改善箇所説明図

改善の内容

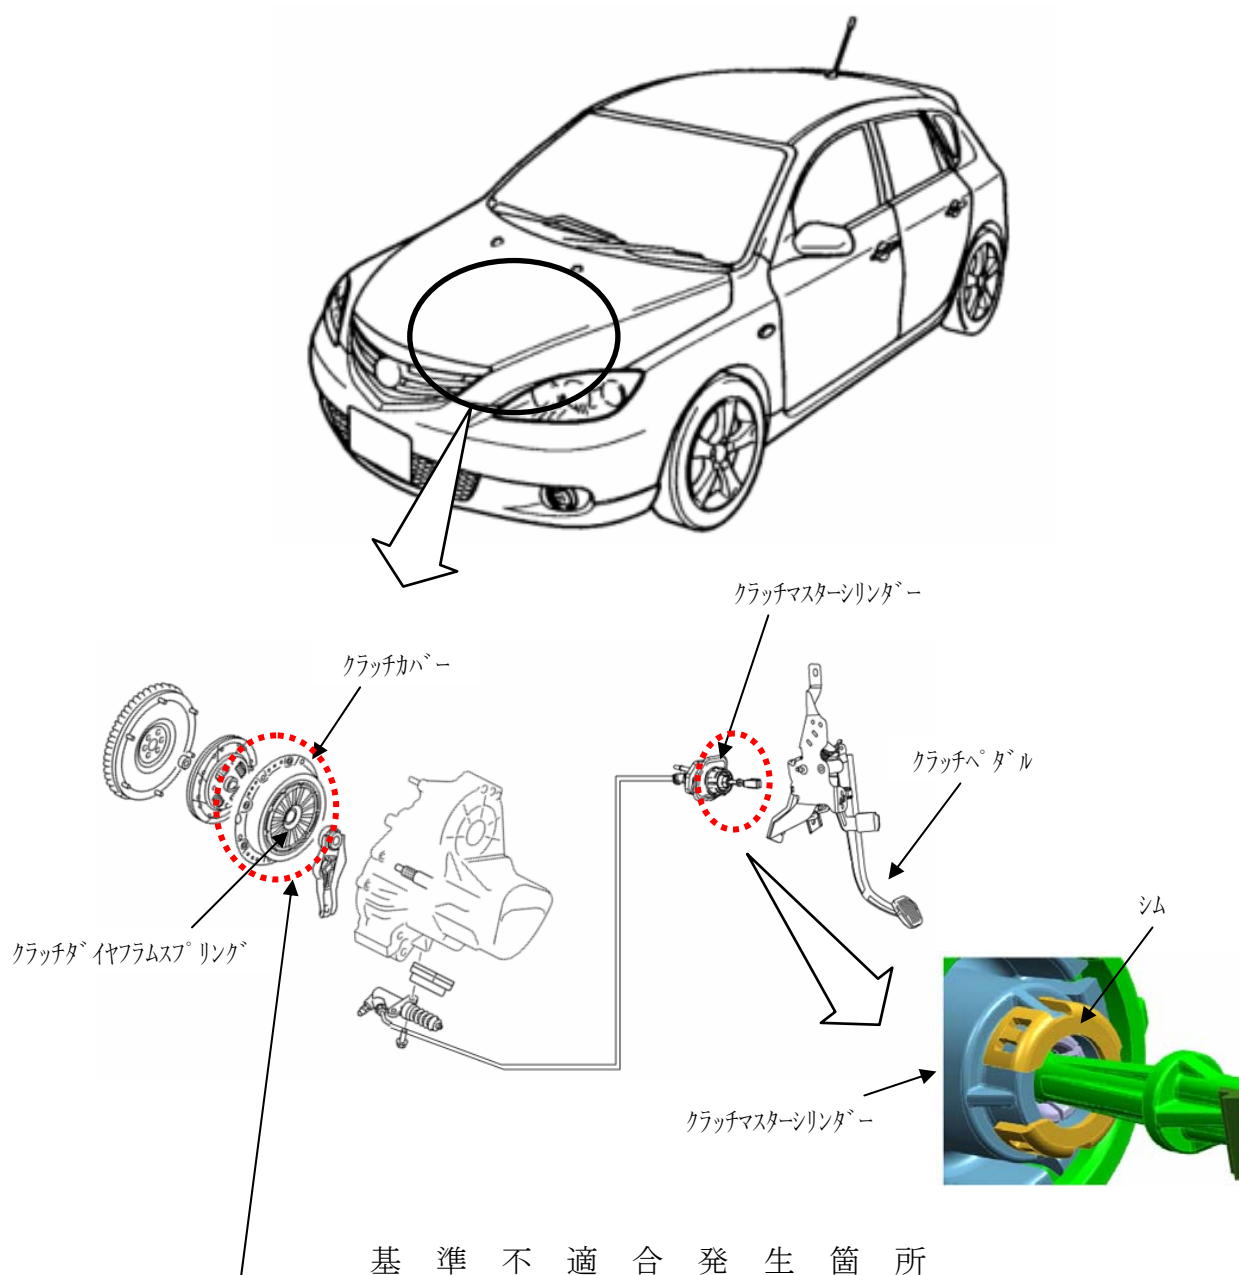
クラッチディスクをフライホイールに押し付けるためのクラッチダイヤフラムスプリングの作動ストロークの設定が不適切なため、冷間時にクラッチペダルを一杯に踏込んだ際、クラッチダイヤフラムスプリングに過大な力が加わるものがある。そのため、そのまま使用を続けると、クラッチダイヤフラムスプリングが破損してクラッチが切れなくなり、シフト操作ができなくなるおそれがある。

全車両、クラッチダイヤフラムスプリングの作動ストロークを規制するためのシムを、クラッチマスターシリンダーに追加する。

識別：クラッチマスターシリンダーのシム有無で識別する。
